Mauer 3 = Bauwerk S0354

Darstellung			<div>DWG- Dateiname 4898_001_5_F_D33_506733_A.dwg</div> <div>PDF- Dateiname 4898_001_5_F_D33_506733_A.pdf</div> <div>Maßstab 1:70, 1:50</div> <div>Erstelldatum 07.03.2025</div> <div>Gez.</div> <div>Projekt-Nr.</div> <div>Bl.- Größe A1</div> <div>Bl.-Nr. 506-7.33</div>	
Geh- und Radweg Tribüne Margon-Arena Prinzipaufbau Tribüne Detailplan Stützmauer 3 (Bauwerk S0354)

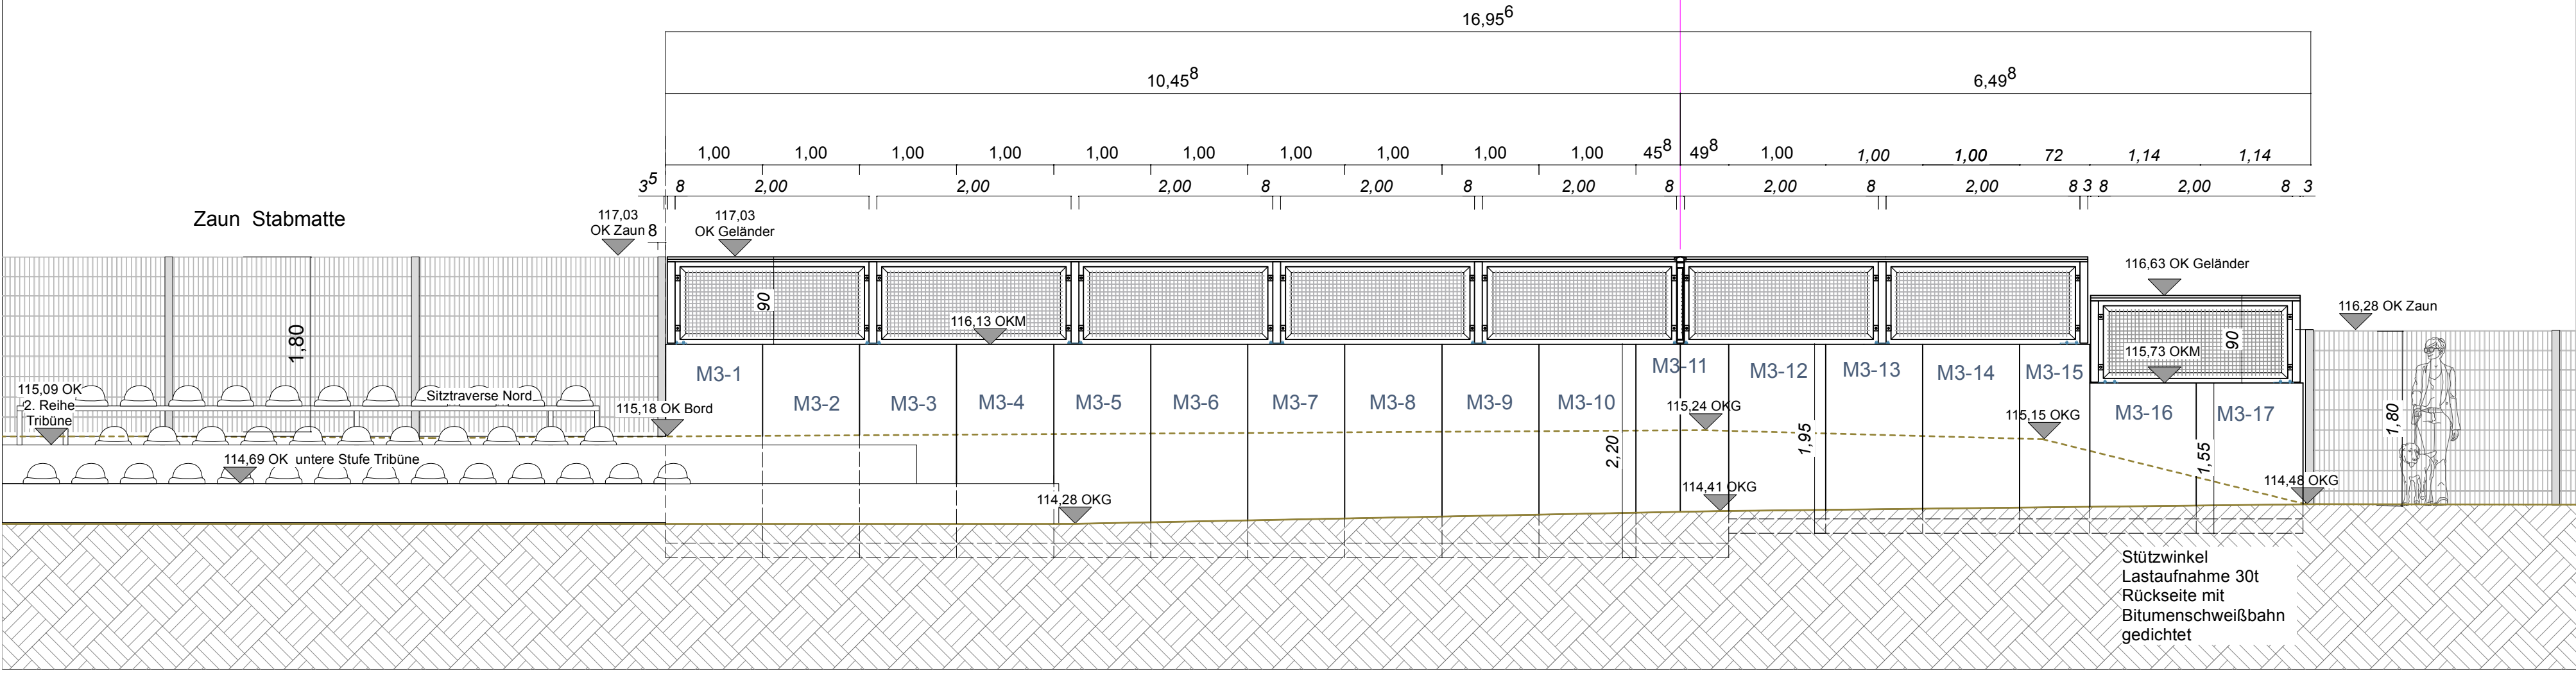
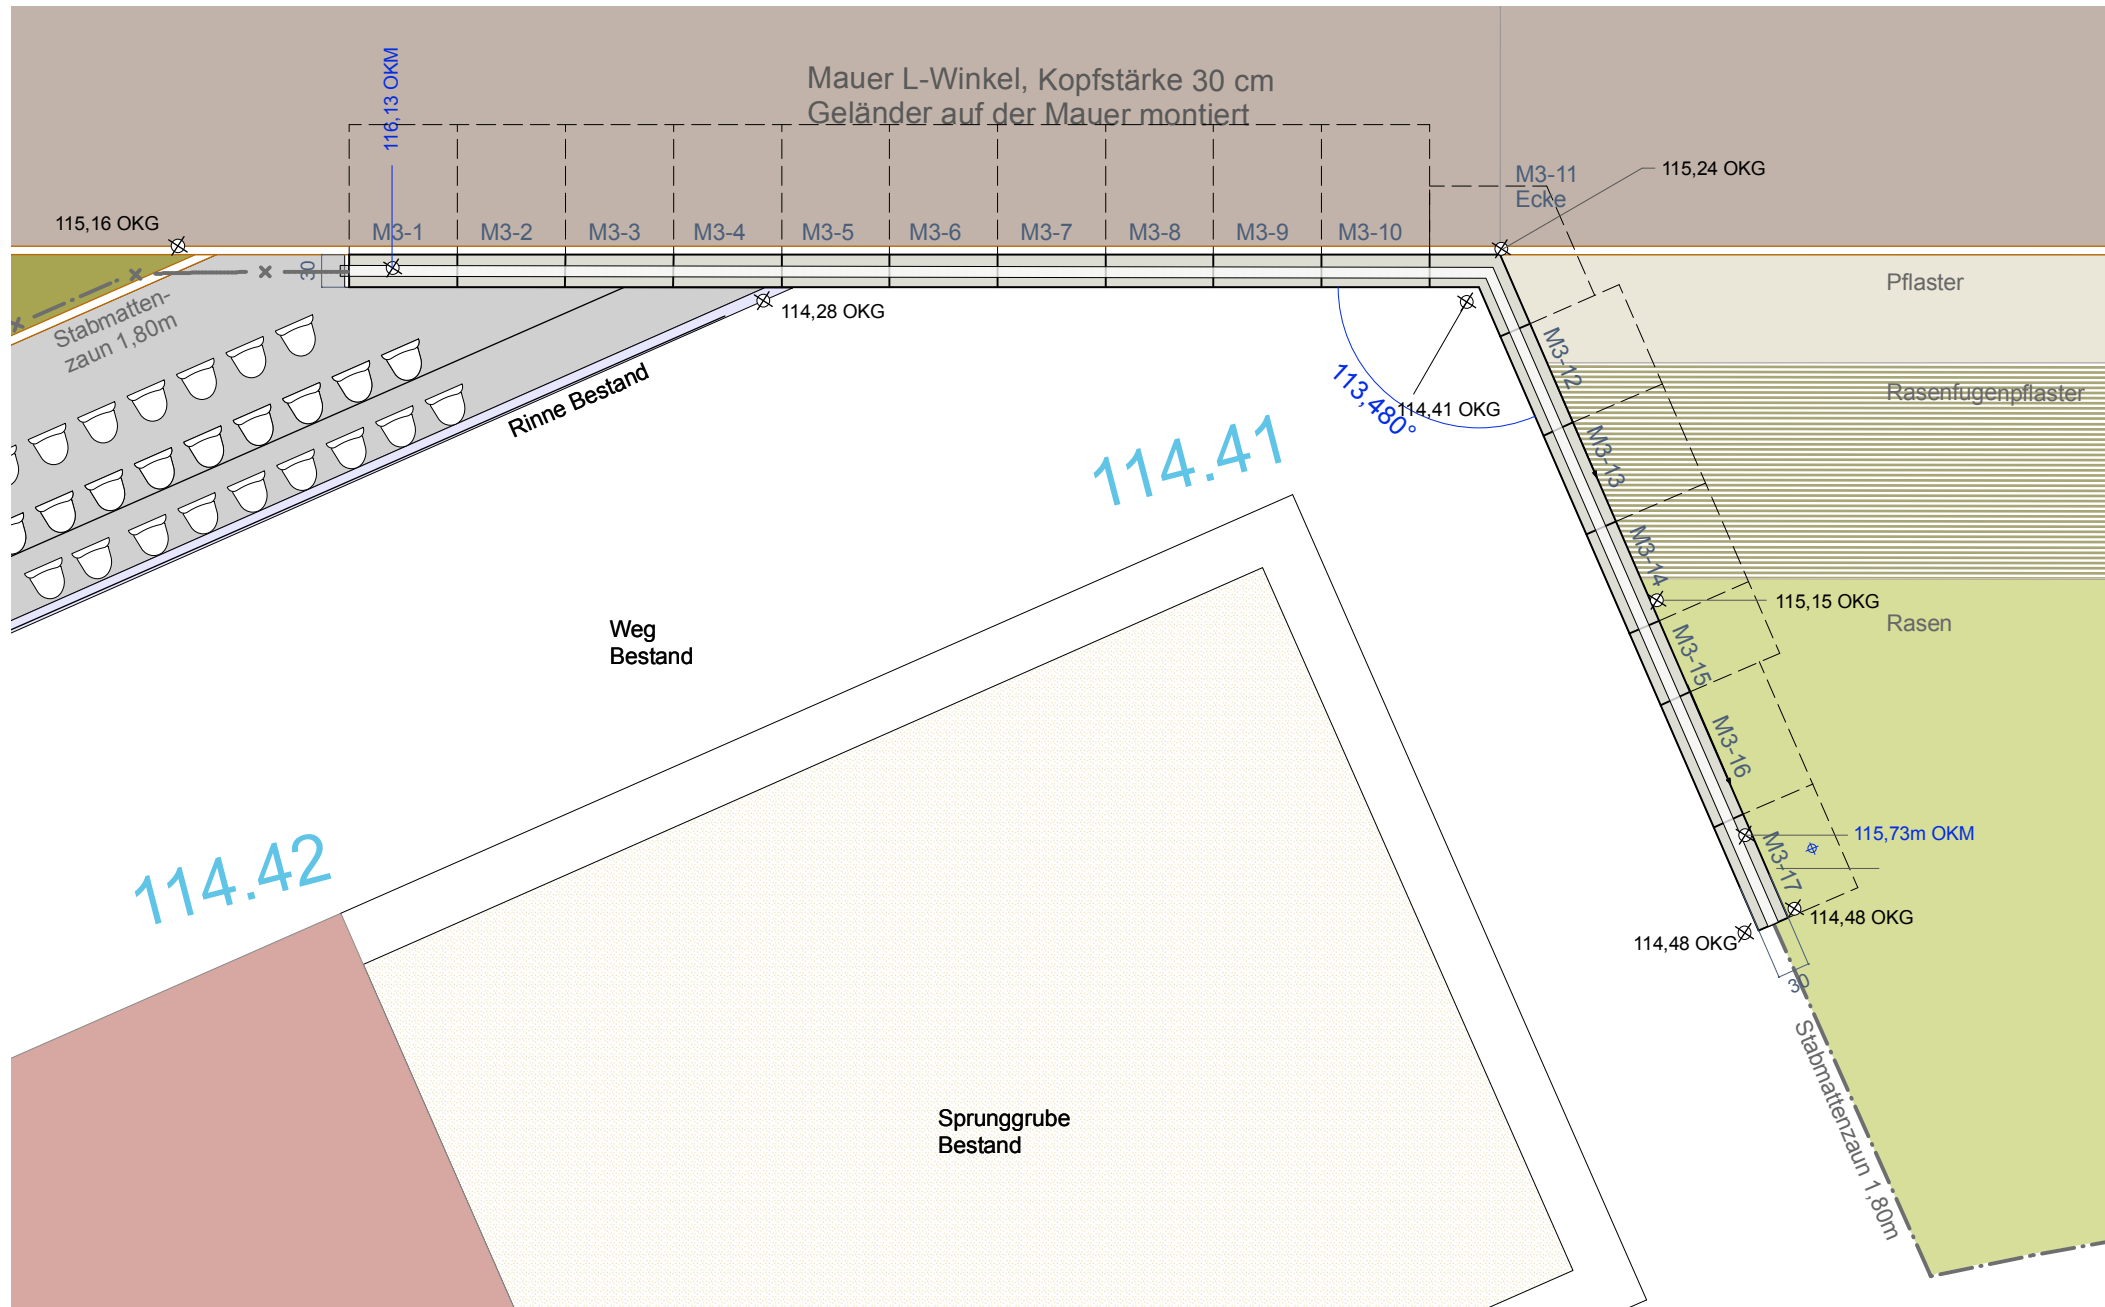
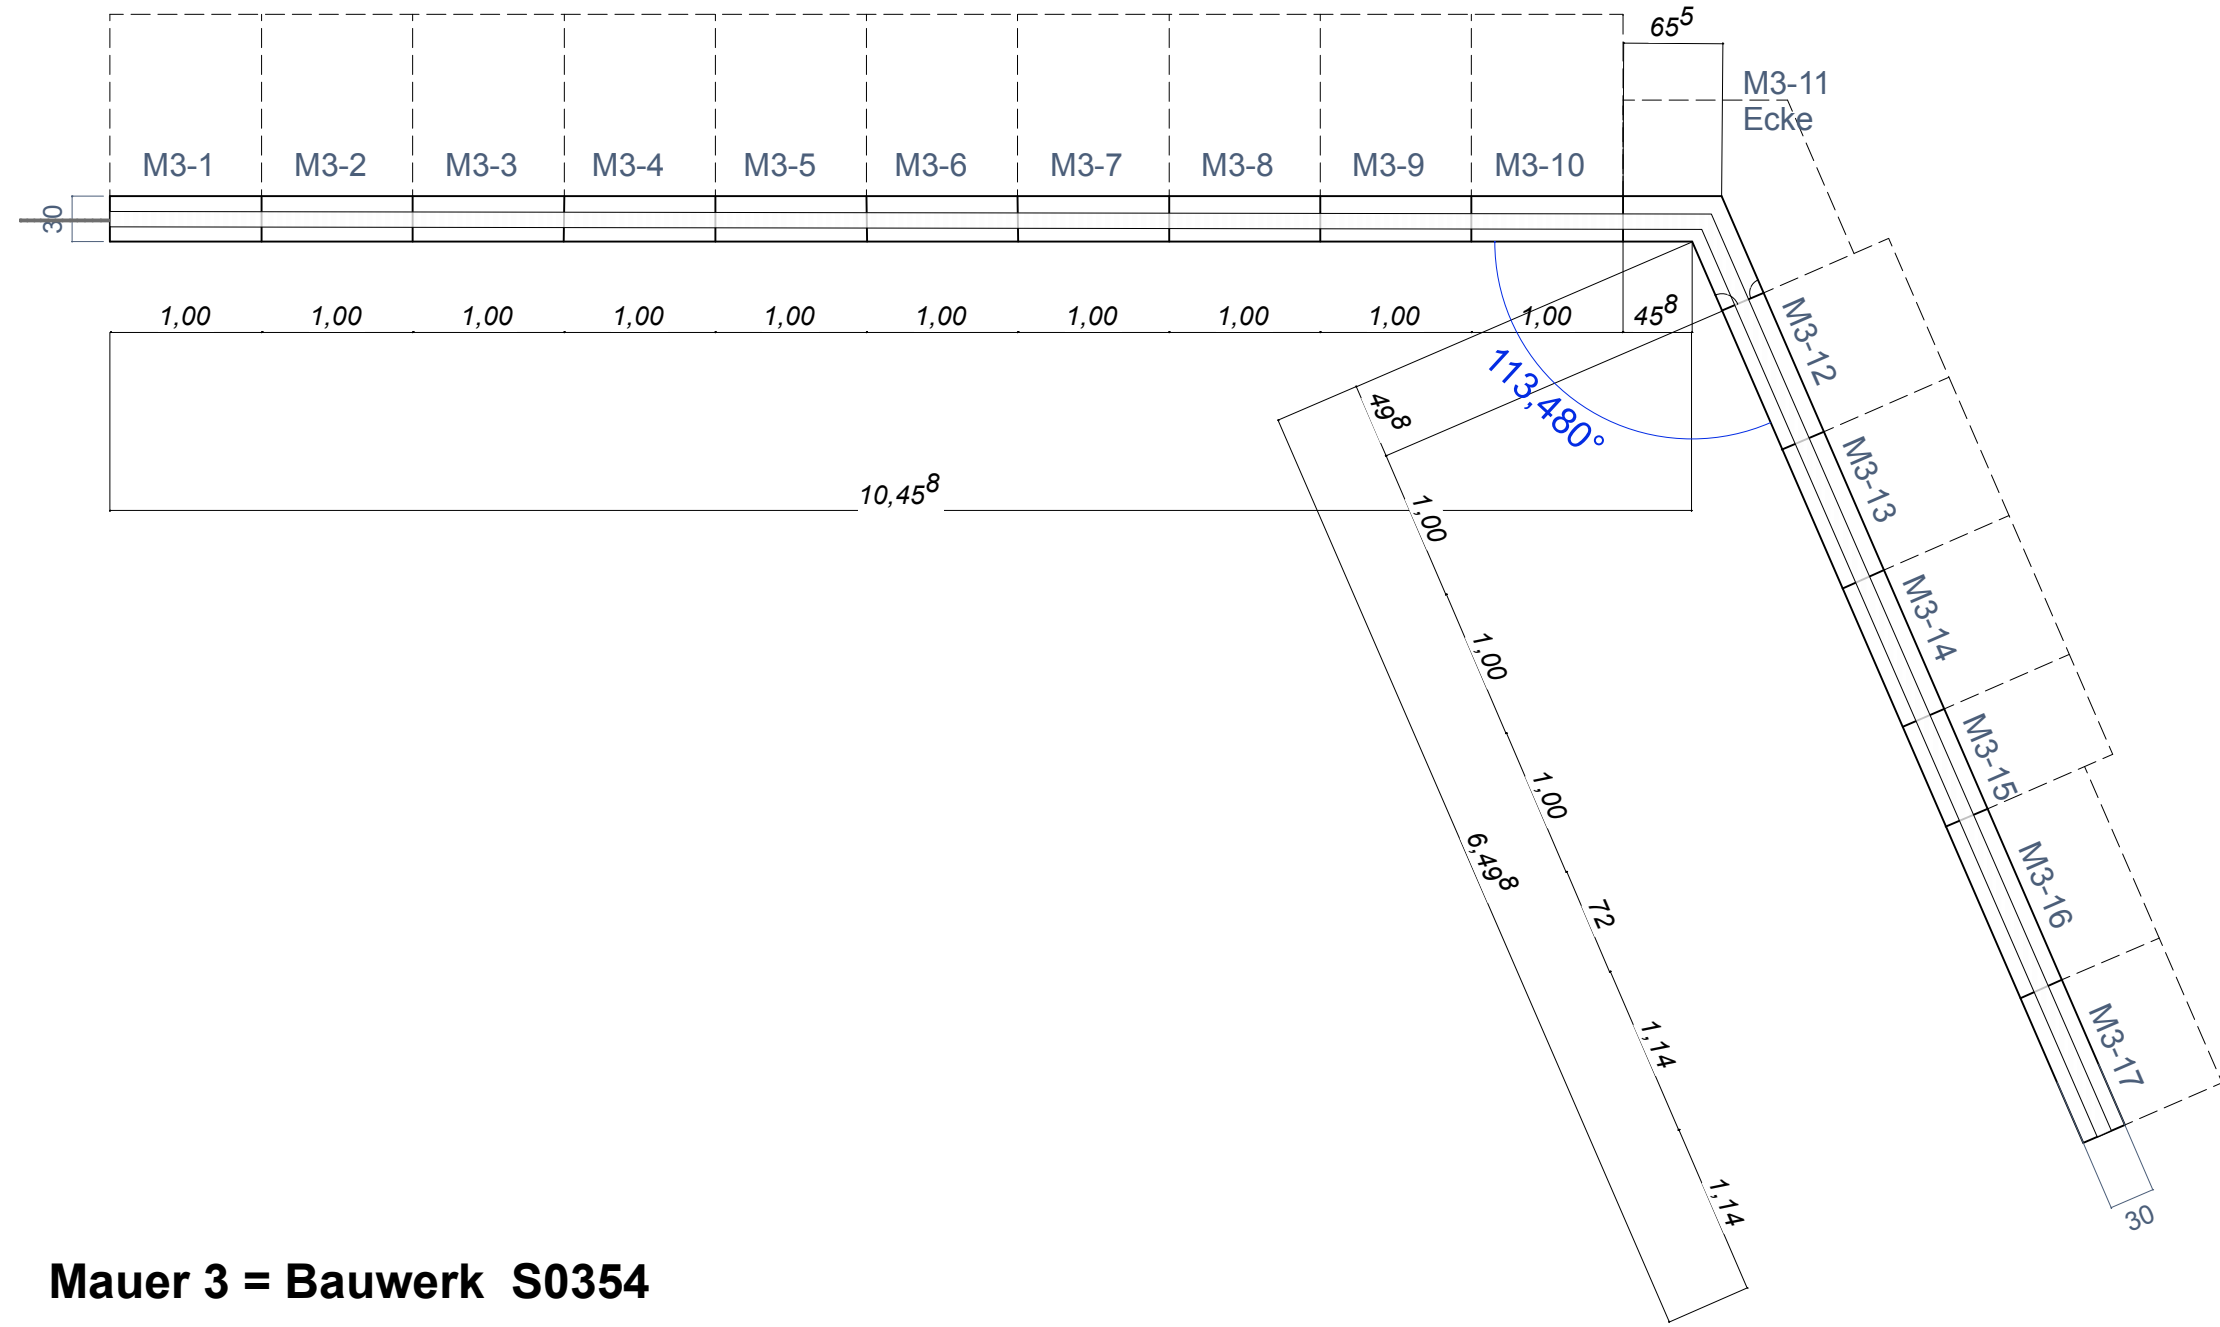
Höhenbezug OK EG ± 0,00 (115,50)				
A	Tribüne: Ergänzung einer Sitzreihe nach Abstimmung mit der Unfallkasse		25.07.25	
Index	Änderung		Datum	Gez.
Zeichnungscode 4898_001_5_F_D33_506733_A				
Bauherr			<div> Dresden. <i>Dresdener</i></div> <div>_____</div>	
<div>STESAD GmbH WIR ENTWICKELN DRESDEN Königsbrücker Straße 17 Tel. +49 351 49473-0</div> <div>01099 Dresden E-Mail info@stesad.de</div>				
Übersichtsplan				
Projekt Gymnasium Linkselbisch Ost "LEO" Errichtung eines 4-zügigen Gymnasiums mit 3-Feld-Sporthalle und Pausenfreiflächen Bodenbacher Str. 01277 Dresden				
Architekten			Projektauftraggeber Landeshauptstadt Dresden Amt für Schulen Planungsphase Ausführungsplanung	
Fachplaner			Ausführungsfirma Revision/ Montageplanung:	
<div>Datum _____</div> <div>Unterschrift _____</div>				
Inhaltliche Koordinierung ist erfolgt mit:				
<div>Beilage zum LV, kein Ausführungsplan</div>			Fachplaner	
Fachplaner			Fachplaner
